SERVICE INFO – INA 0081

Monteringsvejledning til strammeenhed 534 0412 10

Bilernes producenter:	Ford
Modeller:	Galaxy, Mondeo IV, S-Max
Motor:	1.8 TDCi
OE-nr.:	6G9Q-6A228-BC/1425510 8G9Q-6A228-AA/1567809
Best. nr.:	534 0412 10

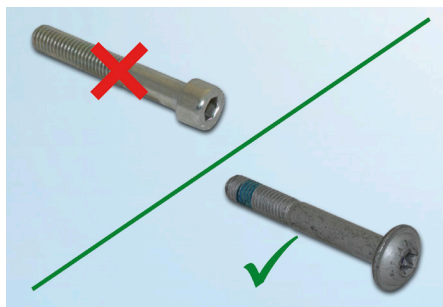
I de nævnte køretøjer monterer man ved fremstilling to forskellige strammeenheder til at drive aggregater.

Version 1 (figur 1) kan kun anvendes i forbindelse med dæmperen af vibrationer fra krumtapakslen.

Version 2 (figur 2) kan kun anvendes i forbindelse med dæmperen af vibrationer fra krumtapakslen og i køretøjer med en fast remskive til krumtapakslen.

Derfor tilbyder Schaeffler Automotive Aftermarket udelukkende strammeenhedens version 2.

Ved montering af den af Schaeffler Automotive Aftermarket tilbudte strammeenhed (534 0412 10) skal man ubetinget skifte de af den gamle strammeenhed afmonterede skruer ud til nye skruer (figur 3).
